島根原子力発電所 2 号炉新規規制基準への 適合性に関する取りまとめ概要

令和 3 年 1 1 月

鳥取県原子力安全顧問会議

図5-2 制震装置の外観及び構造

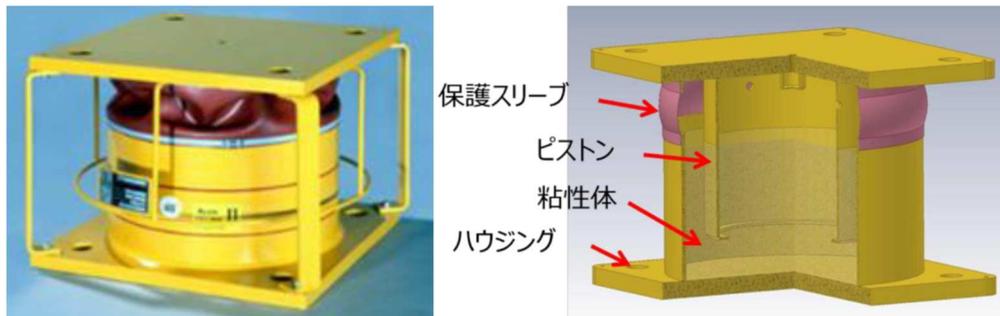
基準地震動が600ガルから820ガルに大きくなったことにより、配管への耐震補強が必要となり、制震装置（3軸粘性ダンパ）を設置する方針に見直した。

図5-5 発電所沖の防波堤（2堤）

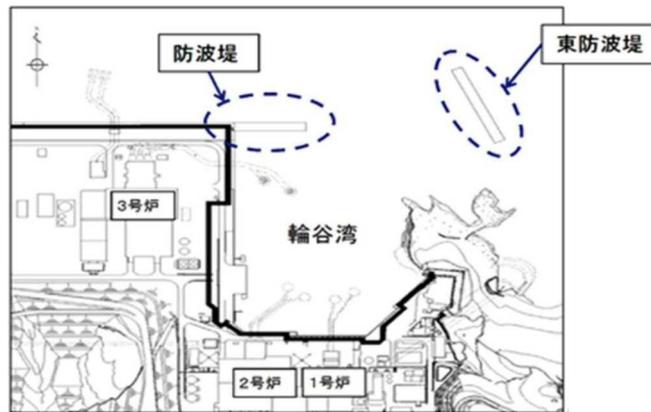
発電所沖に設置された防波堤と東防波堤が地震によって損傷した場合の津波高さへの影響等が論点となり、基準津波による評価水位を当初の9.5mから11.6mに引き上げた。

図5-6 ケーソンの耐震補強（イメージ）

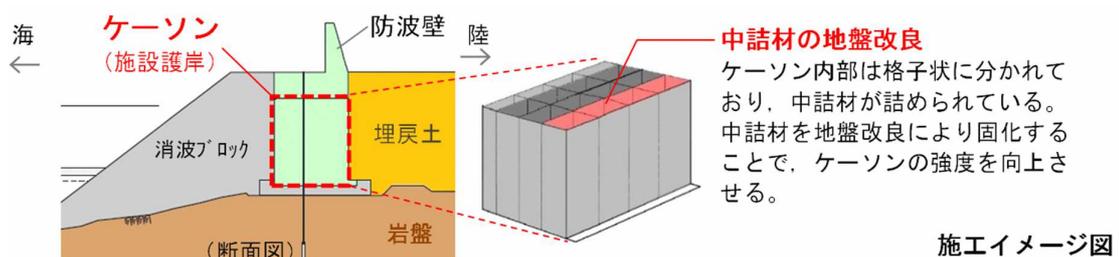
①防波壁の基礎としている既設の施設護岸（ケーソン）について、耐震性を満たさない可能性が否定できないため、ケーソンに対して耐震補強を行う。

図5-7 防波壁西端部の地山の表層土撤去範囲

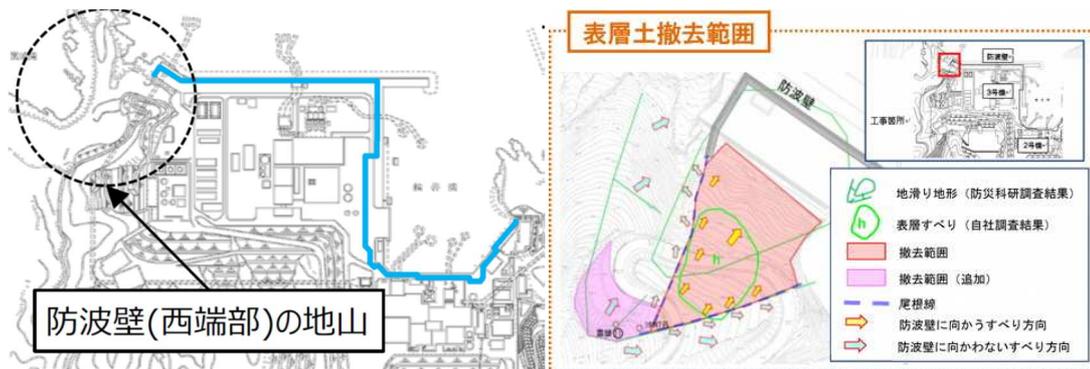
②防波壁両端とつながる地山は津波防護上の障壁となっており、基準地震動及び基準津波に対する健全性を確保している。しかし、西端の地山において地すべりが発生する可能性を完全には否定できないため、岩盤部までの表層土を全て撤去する。

図5-8 漂流物対策工（イメージ）

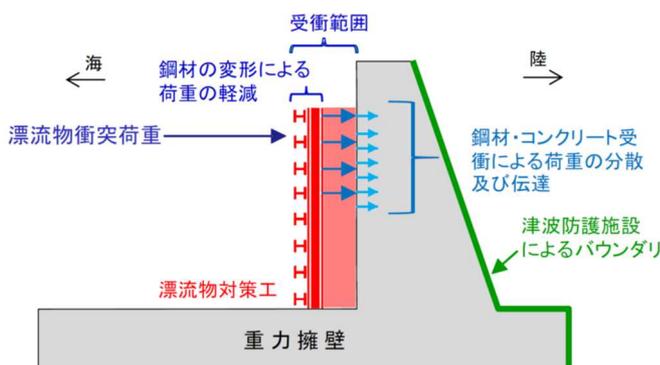
③防波壁に衝突する漂流物として想定する漁船について、航行不能となる可能性や操業地域の不確かさを踏まえて、近隣の漁港で最大の漁船である総トン数19トンの漁船までを対象とすることにしたため、防波壁に漂流物対策工を施す方針を示した（漂流物対策工の仕様は設工認で決定する）。

図5-10 フィルタの増設

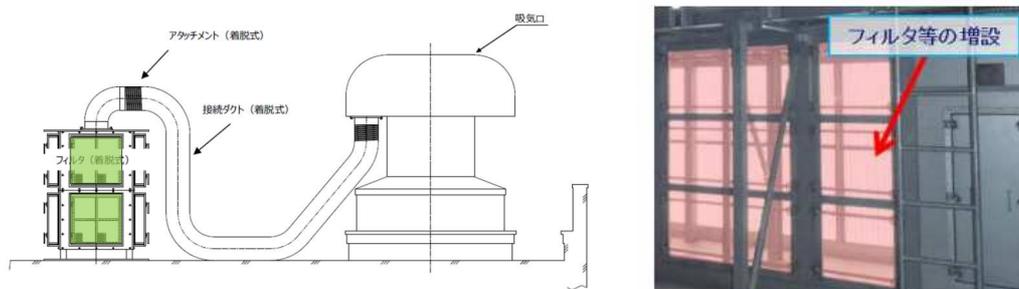
噴火による降灰層厚が論点となった。三瓶山浮布テフラが広範囲に分布しているとの新知見を踏まえ、風向の不確かさを考慮して火山灰の降灰分布を評価するよう指摘があり、三瓶山から南東6.1kmの地点における実績層厚が50cmであることから、方向は異なるものの三瓶山から北東5.5kmの位置に応じた層厚を算定して、申請時の2cmを56cmに見直した。

発電所の施設は、火山灰が5.6cm堆積しても耐え得る設計としており、火山灰が施設の内部に入らないようにフィルタを増設する。

図5-1-1 飛来物への対策（竜巻防護ネット）

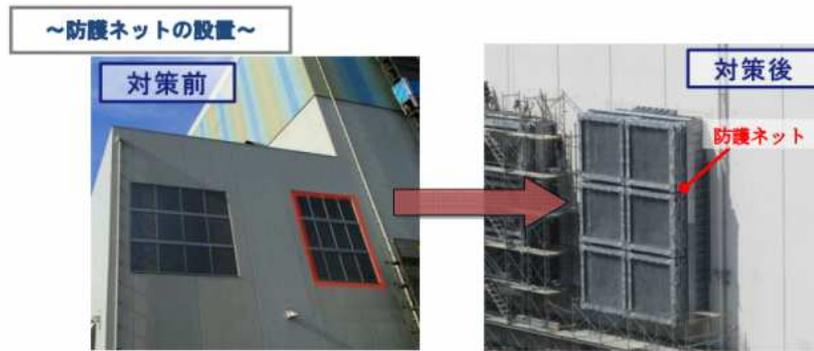
また、竜巻飛来物が2号炉に衝突することを防ぐ障害物として、廃止措置中の1号炉を扱うか否かが論点となり、1号炉の建物を障害物とせず飛来物発生防止対策（固縛や車両の退避）を行うエリアを広げた。

施設までの距離が十分にある公道の車両を竜巻飛来物として想定する必要がないこと、竜巻飛来物から防護するために竜巻防護ネット等を設置することを確認した。また、竜巻による送電線断線に対しては、送電線が3回線あり、さらに非常用ディーゼル発電機の配備により電源供給を多重化することで対応していることを確認した。

図 5-2-3 格納容器フィルタベント系

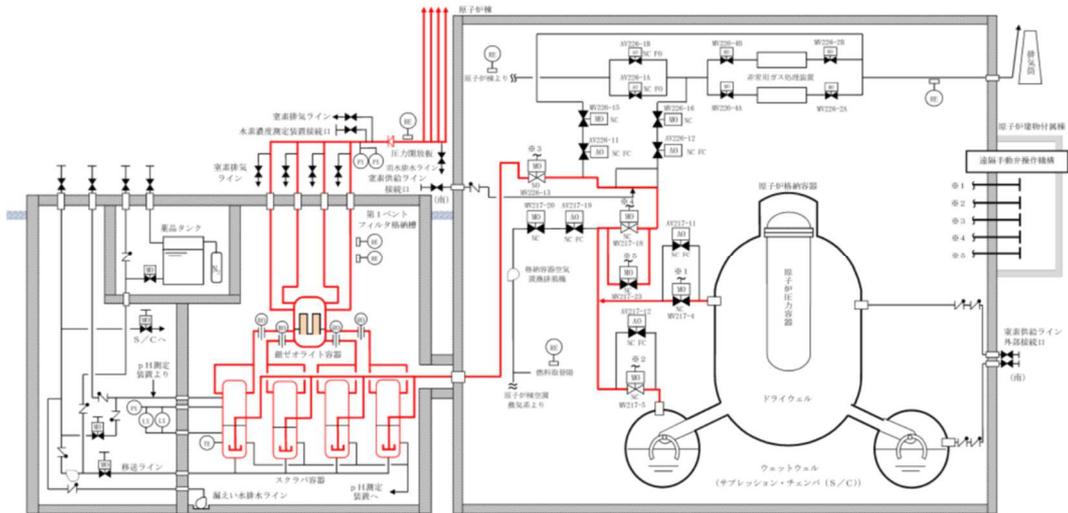
放射性ヨウ素の除去能力が論点となり、放射性ヨウ素の除去能力を向上させるため、機器構成を申請時のスクラバ容器（4つ）のみからスクラバ容器（4つ）＋銀ゼオライト容器（1つ）の2段構成にした。

フィルタベントについては、欧州で約20年の実績があり性能が確認されており、日本でも定期的に性能を確認する方針であることや、銀ゼオライト容器における有機ヨウ素の除去性能について確認した。

さらに、ベント弁は電動弁を採用することで遠隔操作が可能な設計となっているが、万一現場操作となっても遠隔操作治具により温度や放射線量の低いところから人力による弁操作が可能であることを確認した。

図5-25 水素結合装置

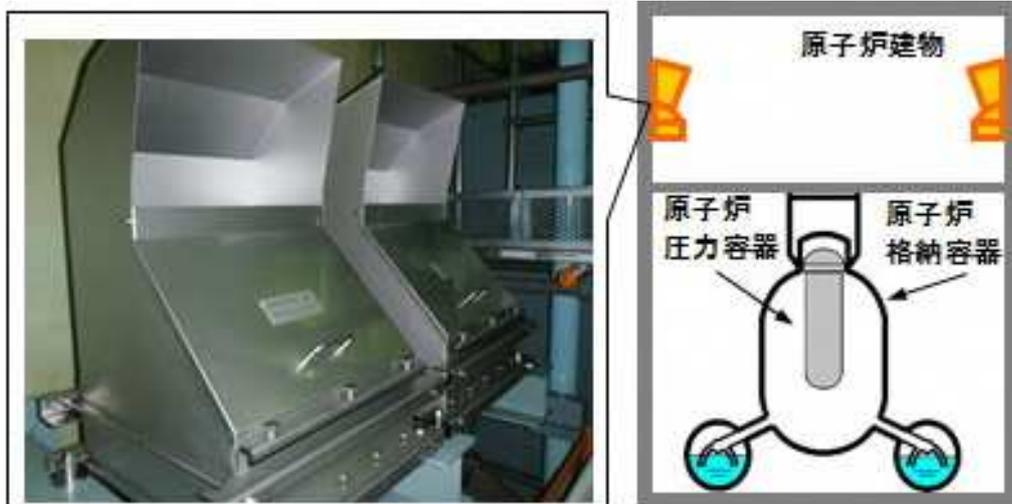
水素結合装置の設置場所が論点となり、設置場所の妥当性を確認した。

水素結合装置については、性能確認を定期的に行うことや設置場所について十分議論がなされていることを確認した。

図5-31 汚染水の外部流出防止対策

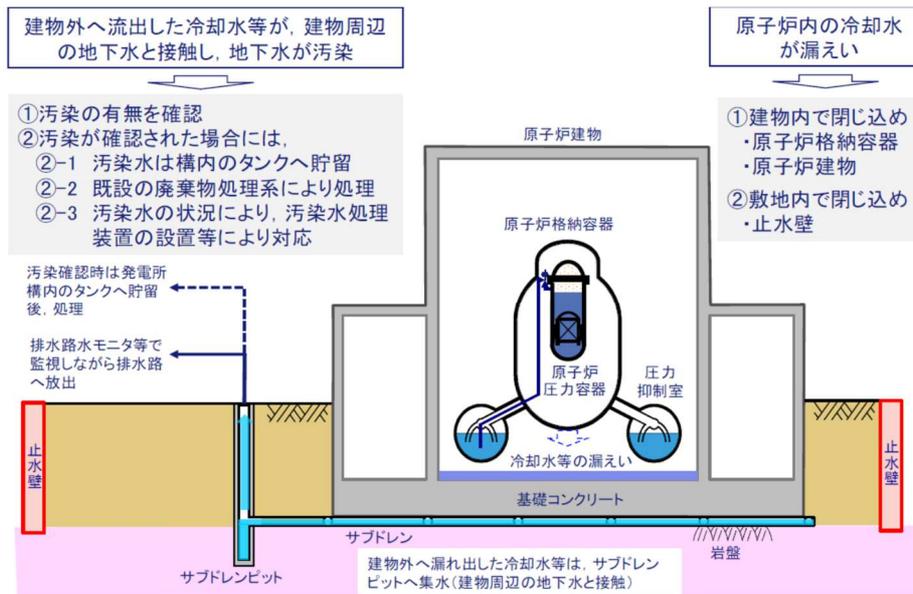
地下水汲み上げによる地下水位の低下が地盤の変形やひずみを引き起こす可能性を指摘し、地下水に伴う建物の浮力低下の影響を考慮して設計していることを確認した。また、地下水には表層と深部の2種類があり、表層の地下水は降水量の影響を強く受けるが、汚染の可能性のある深部の地下水は降水量との関係が弱いこと、揚水井戸での汲み上げは常時行っていること等、汚染水対策の有効性を確認した。
